From: "5.1.2E" <5.1.2E@utrecht.nl>
Sent: Mon, 3 Jul 2023 19:02:23 +0200
To: "Wijkbureau Noordoost" <dws-wbno2@utrecht.nl>
Subject: Zaaknummer Nieuwe Koekoekstraat 10173220

Meer groen in de Nieuwe Koekoekstraat

In dit rapport vindt u de resultaten uit de integrale toetsing van uw plan op het beheer, inrichting en gebruik van de openbare ruimte van de Gemeente Utrecht.

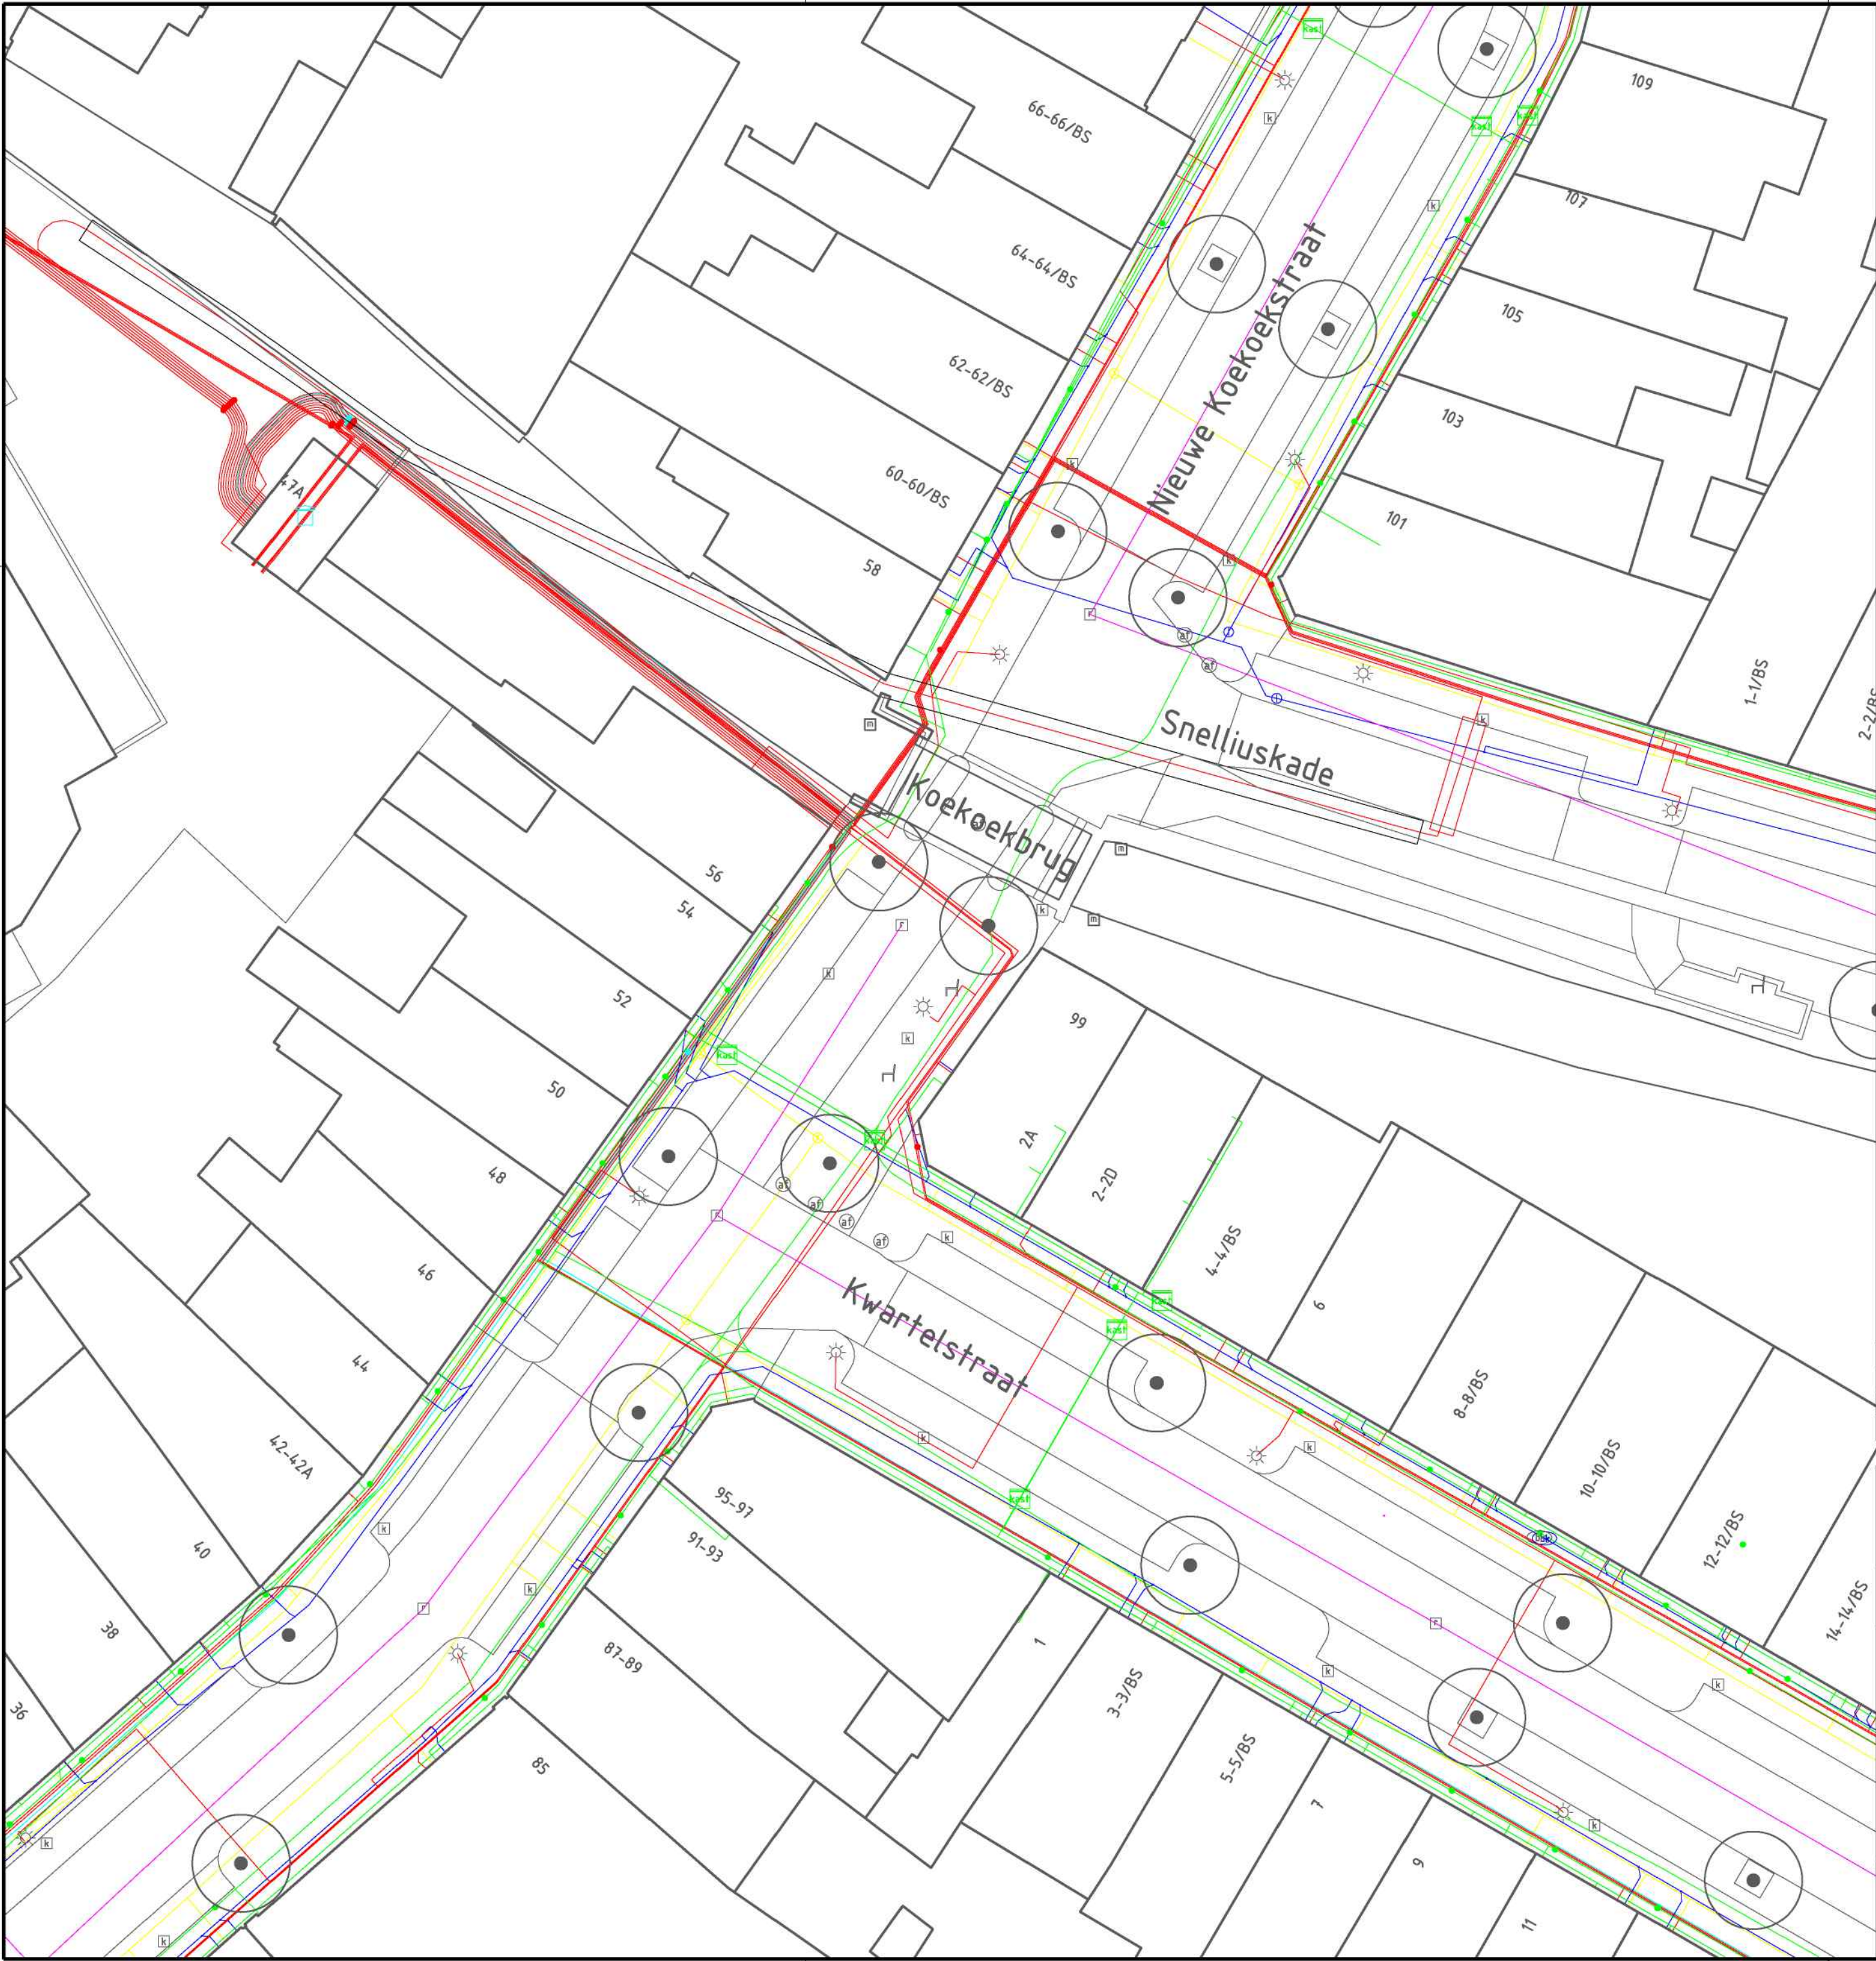
- Banden langs rijbaan en P-vak voorzien van steunrug van en op stabilisatie.
- Plantvak bij hsnr 54 voorzien van hoge band op einde van parkeervak, anders gevaar in plantvak te rijden.
- Overige banden hebben 0-zicht zodat afwatering in plantvak mogelijk is
- In begin-/gewennings-fase plantvakken markeren met perkoenpaaltjes aan rijbaanzijde.

Het plant vak noordoost van Kwartelstraat 2A ligt een OV-LS kabel op 60 cm diepte en een CAI-kabel. Hier zal rekening mee moeten worden gehouden: Beplantingstype mag hier niet dieper wortelen dan 30 cm en bij het plaatsen van het nieuwe bankje (en afvalbak) moet een proefsleuf worden gegraven. Niet bovenop de LS-kabel plaatsen naar de OV.
